**Véhicules utilitaires lourds**

<b>Objet</b>	installation du filtre de goulotte de remplissage du réservoir d'urée
<b>Modèle</b>	Véhicules Eu6 / EU5,
<b>Résumé</b>	Un filtre a été ajouté au goulot de remplissage du réservoir d'urée afin d'éviter les défaillances du réservoir d'urée dues à la contamination des véhicules Eu6, Eu5. <b>Il est nécessaire d'installer un filtre sur le réservoir d'urée pour les véhicules présentant des problèmes de pressurisation de l'urée et Besoin de changer la pompe à urée.</b>

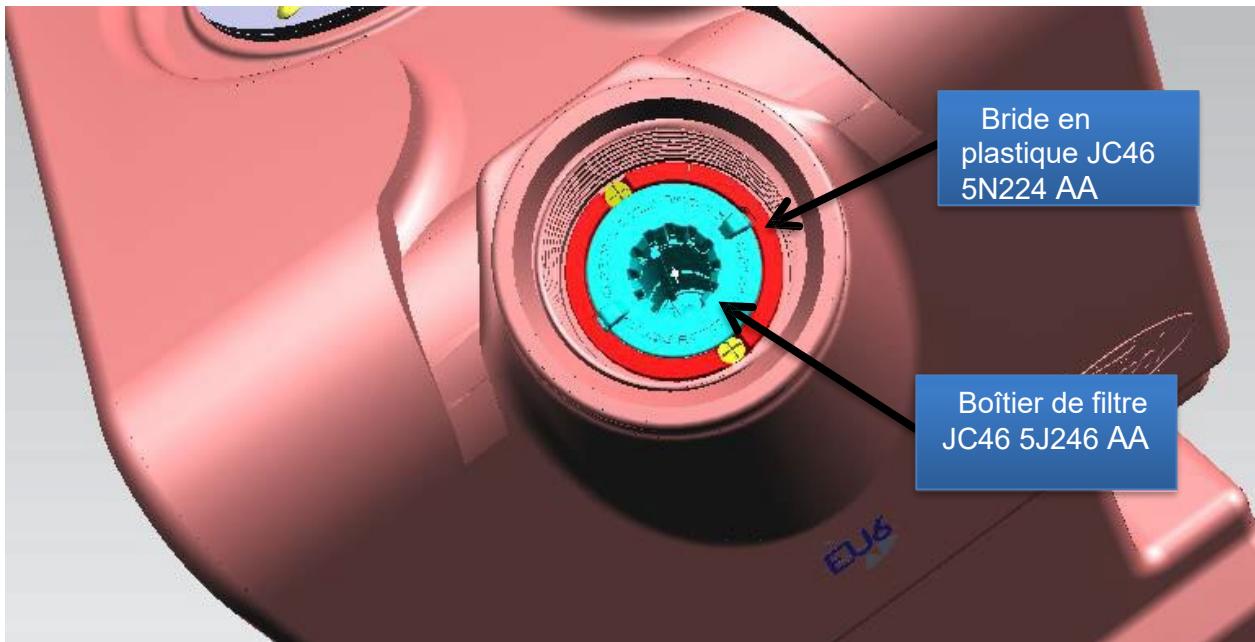
- 1) L'aimant existant et la bride métallique doivent être retirés sur la fente de remplissage du réservoir d'urée.

- 2) La bride en plastique du kit numéroté KTJC46 5J246 AA doit être installée sur le réservoir en appliquant un couple de 3 Nm à l'aide de 2 vis à l'intérieur du kit. L'application d'un couple excessif peut entraîner la rupture de la bride en plastique. Lors de l'installation de nouvelles vis, les trous existants sur le réservoir ne doivent pas être utilisés et les vis doivent être serrées sur la partie non trouée du réservoir. Ensuite, le boîtier du filtre doit être installé en tournant dans la bride en plastique. Assurez-vous qu'aucun copeau de plastique ne tombe dans le réservoir pendant le processus.

Vous trouverez ci-dessous les pièces disponibles dans le kit de filtre numéro de pièce KTJC46 5J246 AA.

- 1) Boîtier de filtre (JC46 5J246 AA)
- 2) Bride en plastique (JC46 5N224 AA)
- 3) 2 vis

#### Points à prendre en compte lors du nettoyage du réservoir d'urée

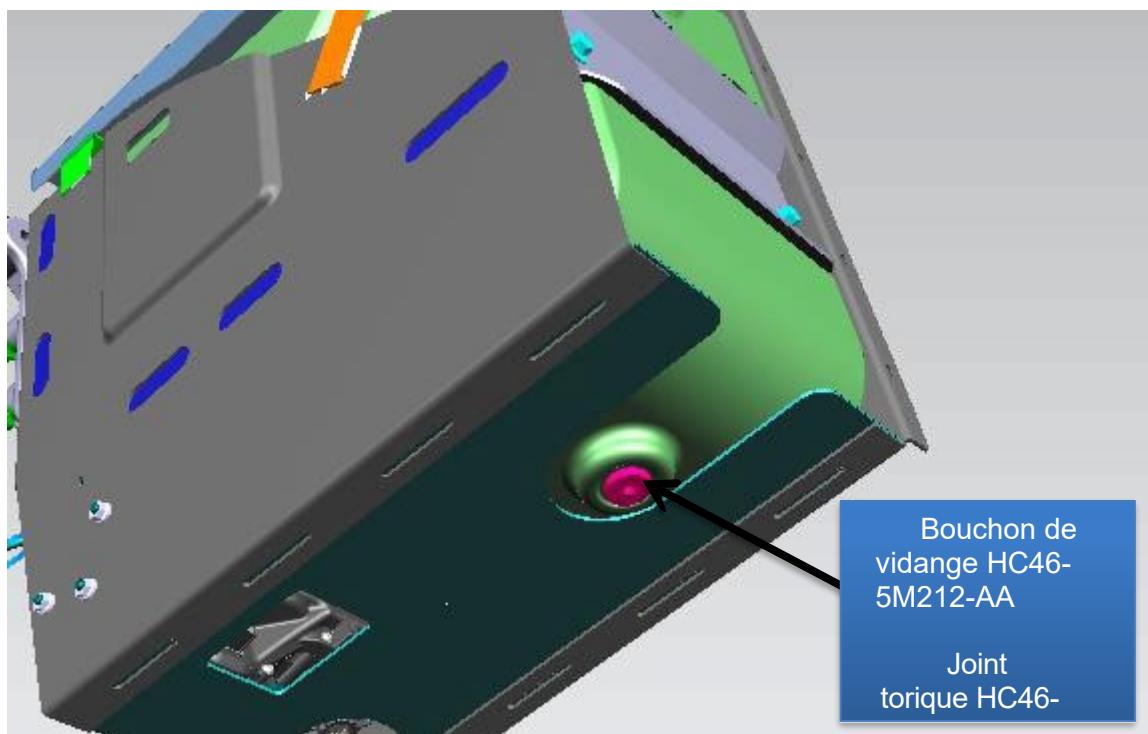
- 1) Il y a un bouchon de vidange sous le réservoir d'urée dans certains véhicules. Ce bouchon peut être utilisé lors du nettoyage de l'urée dans le réservoir. Le joint torique numéroté HC46-5J269-BA doit être remplacé par le nouveau lors de la réinstallation du bouchon numéroté HC46-5M212-AA après la vidange. Le couple de serrage de la prise est de  $26\pm2$  Nm.

- 2) Il faut veiller à ce que les connexions électriques du flotteur d'urée entrent en contact avec l'eau ou l'urée lors du retrait et de l'installation du réservoir.
- 3) Il faut veiller à ne pas laisser la poussière / saleté pénétrer dans le réservoir pendant le changement.
- 4) Assurez-vous que le tuyau de ventilation n'est pas comprimé lors de la réinstallation du réservoir.
